**AVIS RELATIF À LA PROTECTION
CONTRE LES EVENTUELS EFFETS NOCIFS ET NUISANCES
PROVOQUÉS PAR LES RAYONNEMENTS NON IONISANTS
GÉNÉRÉS PAR DES ANTENNES ÉMETTRICES STATIONNAIRES**

Commune : SAINT-HUBERT - Exploitant : TELENET GROUP

Référence exploitant : LX6212A

Rapport n° 933 / 2024

Figure 2 : Vue en plan des installations d'antennes dans un rayon de 300 mètres autour de l'installation faisant l'objet de la demande d'avis

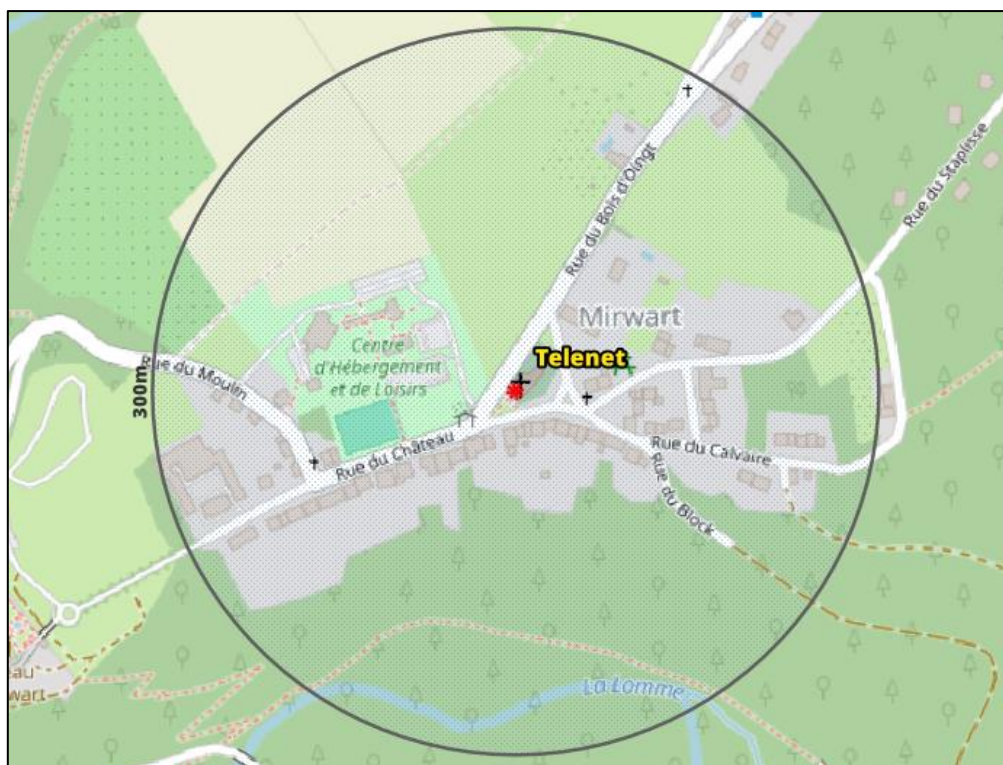
- a) il y a au plus 4 installations d'antennes émettrices stationnaires présentes dans la zone d'évaluation de 300 mètres de rayon représentée dans la figure 2, y inclus l'installation référencée dans le paragraphe 2 : la limite cumulative définie à l'article 4, §2 du décret est nécessairement respectée dans les lieux de séjour à l'intérieur de la zone d'évaluation de 300 mètres de rayon ;

- b) il y a exactement 5 installations d'antennes émettrices stationnaires présentes dans la zone d'évaluation de 300 mètres de rayon représentée dans la figure 2, y inclus l'installation référencée dans le paragraphe 2 et il existe, pour 3 ou 4 de ces installations, un avis attestant le respect de la limite abrogée de 3 V/m : la limite cumulative définie à l'article 4, §2 du décret est nécessairement respectée dans les lieux de séjour à l'intérieur de la zone d'évaluation de 300 mètres de rayon ;

- c) dans tous les autres cas, il a été vérifié que la limite cumulative définie à l'article 4, §2 du décret n'est pas dépassée dans les lieux de séjour sur base du nombre d'installations localisées dans la zone d'évaluation de 300 mètres de rayon représentée dans la figure 2, de leur localisation ainsi que des données inscrites dans la figure 1 et au paragraphe 4 du présent avis et dans les avis attestant le respect de la limite par installation ou de la limite abrogée de 3 V/m relatifs aux autres installations reprises dans la figure 2.

Compte tenu des considérations ci-dessus, il apparaît que l'intensité du rayonnement électromagnétique généré, dans les lieux de séjour situés dans un rayon de 300 mètres autour de l'installation référencée dans le paragraphe 2, par l'ensemble des antennes émettrices stationnaires de l'ensemble des exploitants du même site d'antennes émettrices stationnaires respecte la limite fixée à l'article 4, § 2 du décret.
